DETERMINAZIONE DEL DIRIGENTE SERVIZIO VIA/VINCA 13 novembre 2024, n. 715

**[ID VIP 11349] - Parco eolico denominato "SAN CASSANIELLO", costituito da 12 aerogeneratori di potenza unitaria pari a 7,2 MW, per una potenza complessiva di 86,4 MW, da realizzarsi nei Comuni di San Ferdinando di Puglia (BT) e Cerignola (FG), incluse le opportune opere di connessione alla RTN.**

**Istanza per il rilascio del Provvedimento di VIA statale ex art. 23 del D.lgs. n. 152/2006 e ss.mm.ii.**

Relazione tecnica a supporto dell'istruttoria sul progetto  
**ID\_VIP 11349**

**Figura 2** – Verifica di coerenza del progetto rispetto alle aree idonee di cui al d.lgs. 199/2021 – buffer 500 m

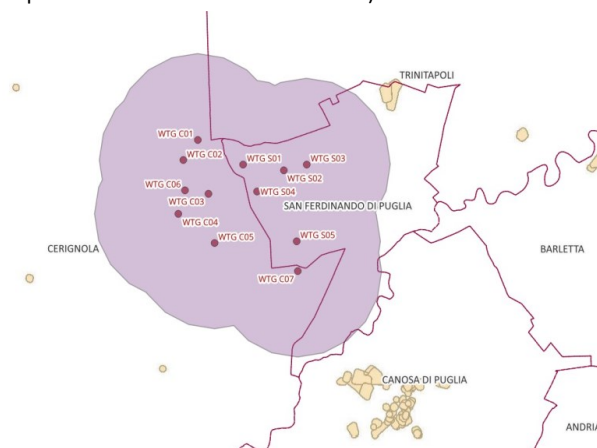
- ❖ L'idoneità dell'area non può essere affermata ai sensi dell'art.20 co.8 lett. c-quater)

**Figura 3** – Rete Tratturi

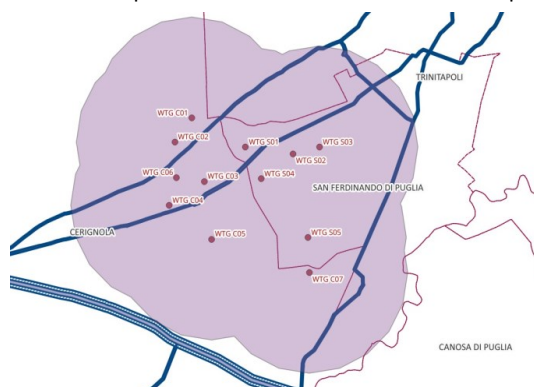
2. **L'idoneità del sito non è confermata ai sensi del D. Lgs. n.199/2021 art. 20, comma 8, lett. C-quater** poiché in riferimento al Tratturello Ponte di Canosa – Trinitapoli N.65 classificato come Classe A, il progetto rientra nella fascia di rispetto dei beni sottoposti a tutela, nel buffer di 3 km, ai sensi della Parte seconda e dell'articolo 136 del medesimo decreto legislativo dei beni culturali parte III (lett. c quater).

Figura 6 – Area Buffer 10 Km - Impatto Cumulativo

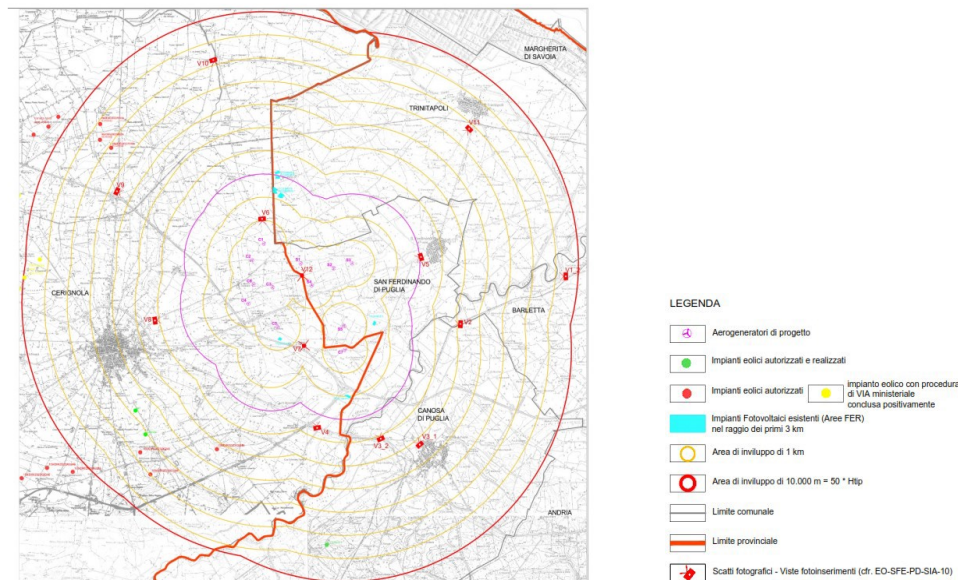
In riferimento alla distanza minima tra parchi eolici ( $50 * H_A = 50 * 200 \text{ m} = 10000 \text{ m}$ ). Il requisito non è soddisfatto.

Figura 8 – Carta delle produzioni agricole di pregio e Dettaglio colture di Pregio

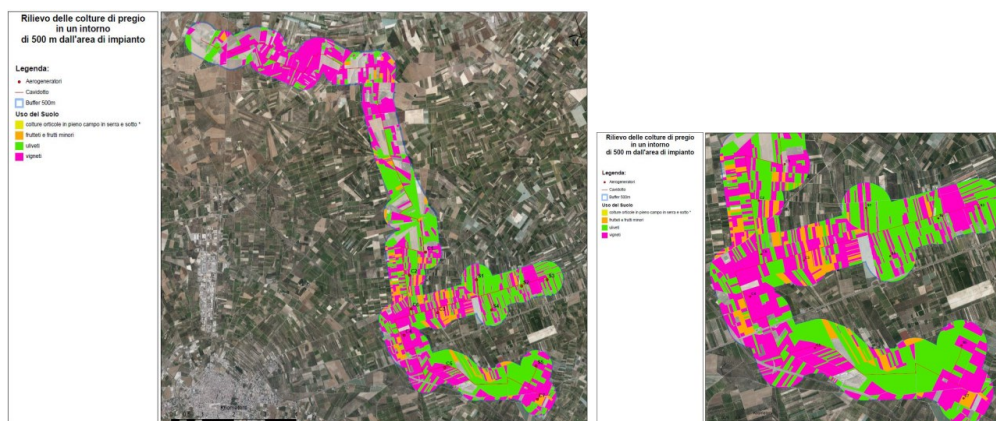
Dalla documentazione disponibile non emerge in modo chiaro l'interferenza con colture di pregio nell'area circostante di 500 metri dall'impianto, in particolare per i terreni destinati a vigneti e uliveti. Non sono riportati sopralluoghi o ulteriori verifiche che possano chiarire la natura di queste colture.
